改善箇所説明図

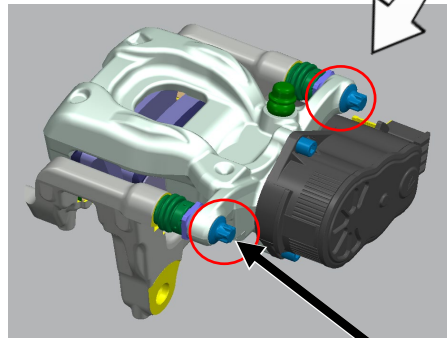
不具合発生箇所

フローティングキャリパ固定ボルト

後輪のブレーキキャリパにおいて、製造設備の保守管理が不適切なため、フローティングキャリパ固定ボルトの締付けが不十分なものがある。そのため、走行中に当該ボルトが緩み脱落することで異音が発生する。また、フローティングキャリパが固定されなくなることによってブレーキ配管が損傷してブレーキ液の漏れが発生すると、警告灯が点灯し、最悪の場合、制動性能が低下するおそれがある。

注： は正規の締付けトルクで固定する部位を示す

全車両、フローティングキャリパ固定ボルトを正規の締付けトルクで固定する。なお、緩みにより損傷がある場合は、関連する部品を新品に交換する。
